OBJEKT: Harju maakond, Tallinn,

VAHELAE TALA EKSPERTARVAMUS

Ülevaatus teostatud 10.detsember 2020.

Foto 1.

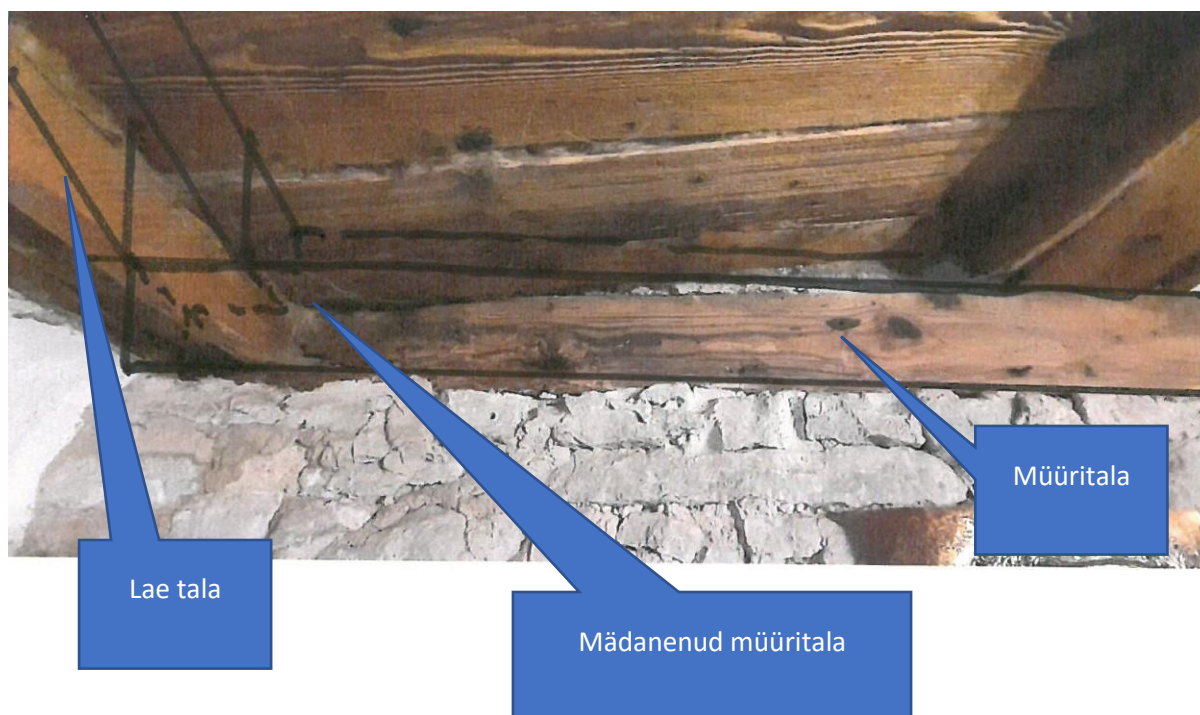
Ülevaatamisel selgus, et köök-esliku elutoa poolne laenuk on vajunud. Vajumise põhjus on selles piirkonnas täielikult hävinud müürtala ots ja selle peale toetuv laetala, mis on sama moodi kahjustunud. (foto 1;2). Kahjustun koht asub hoone siseõue nurgas, mille kohal asub katuse neel ja põhjuseks võib olla neelu läbijooks (Joonis 1.) Lae läbivajumise ulatus on antud punktis ca 200mm.

Läbivajumine ja kahjustunud tala otsad **võivad põhjustada köögi lae varingu.** Kontrollida tuleb kõigepealt katuse olukorda selles osas ja tagada katuse veepidavus ja kondensvee äravool. Seejärel tugistada köögi lagi ja teostada tala otste plommimine ja tagada lae püsivus.
